(令和元年度第38回原子力規制委員会 資料1抜粋)

(参考) 本申請の概要

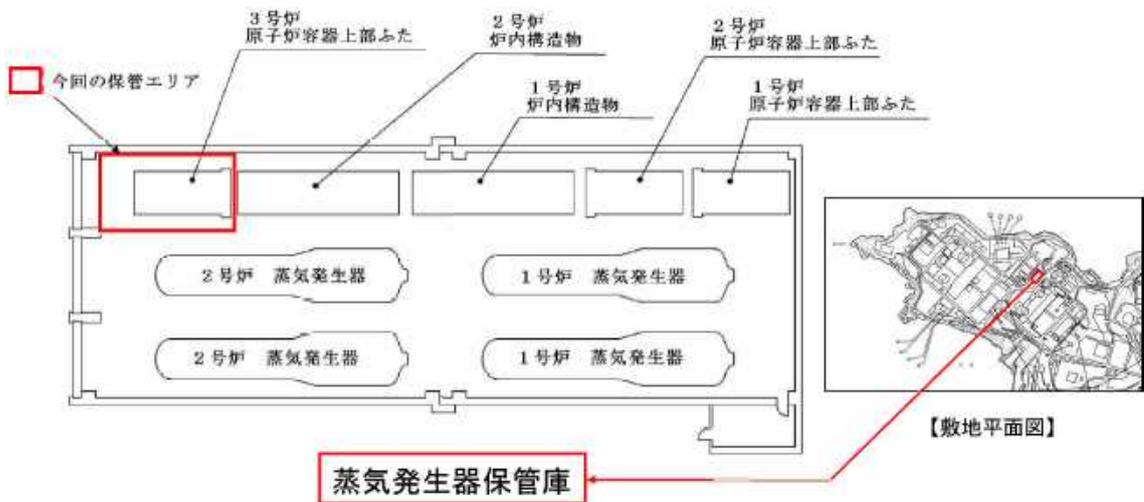
(1) 使用済燃料貯蔵設備の貯蔵能力の変更等

玄海原子力発電所3号炉の使用済燃料貯蔵設備の貯蔵能力を変更（リラッキング）するとともに、3号炉の核燃料物質取扱設備及び貯蔵設備の一部を3号炉及び4号炉共用とする。

現状	今回の変更
貯蔵能力(体)	1,050	1,672
